Projekt **HALLE 45**

Planname **Brandschutztechnische Optimierung EG**

Planummer **WA 1.008**

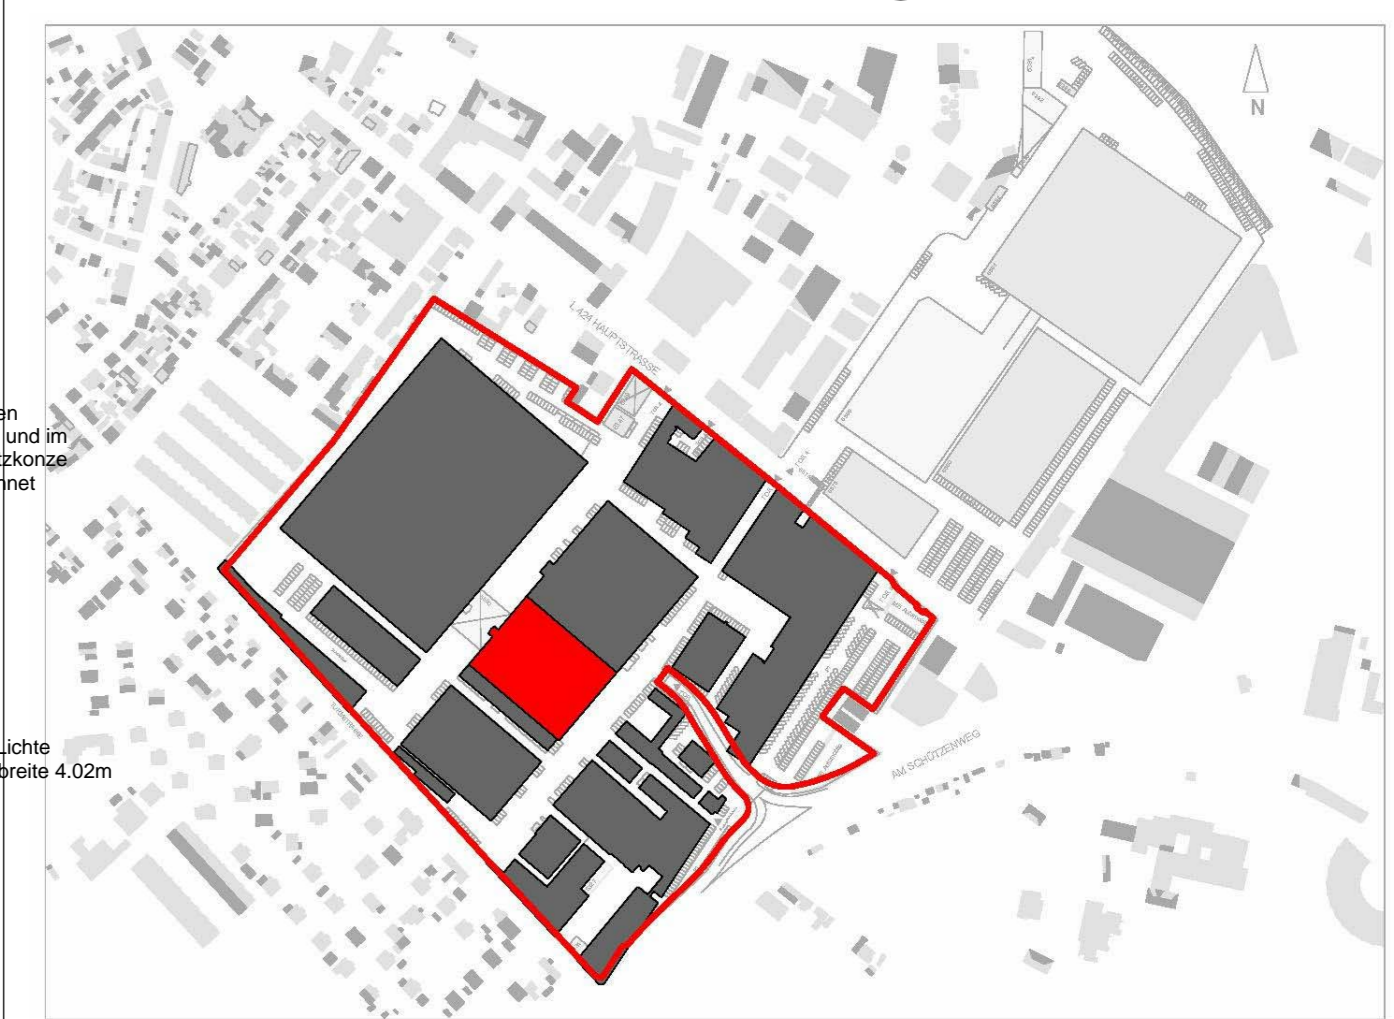
Planungsvariante
Eigenbau
2000 Pers
es Fehlen 10 Piss.

Traforäume nicht vermessen

Index	Datum	Änderung
001	29.11.2015	Anpassung Fluchttüren_Vorder und Rückansicht Abstimmung Brandschutz auf Brandschutztechnische Optimierung (Abbruch Trennwände OSB, Ausfachung Lichteinfügungen altsicher, (Ehemalige Toranlagen))
002	30.11.2015	T9 lichte Durchgangsmaß 1.2m // Container Eingangportal // T30 Lichteinfügung eingemessen 1.65m // T2 als Fluchtweg // Personalraum 02 eingefügt // T1, T26 + Personalraum
003	3.11.2015	Masse und Plandarstellung Optimiert T20.
004	13.12.2015	Aufstellfläche Sanitärcontainer
005	18.01.2015	Wand Technikraum 03 wird auf Stimmseite aufgezogen. Warmwasserleitung muss nicht umgegriffen werden. Keine Brandschutzleitwelle Änderung.
006	25.01.2015	Türnummer T19.1 Fluchtschleppraum zur GHS Anlage sowie T34 Kartone hinzugefügt. Sanitärcontainer für 2000 Pers. Eigenbau
007	8.02.2015	Raum 07 / 08 / 09 / 10 hinzugefügt. Batterieraum 03 und Personalraum 02 Entfall. Abstimmung Brandschutz erfolgt. T.34 / T.34.1 / T34.2 / T35 hinzugefügt. Schließplan aktualisiert.

008	10.02.2015	Türnummern aktualisiert T 34 = T35 / T 34.1 / T34.2 / T35 = T36. Schließplan aktualisiert.
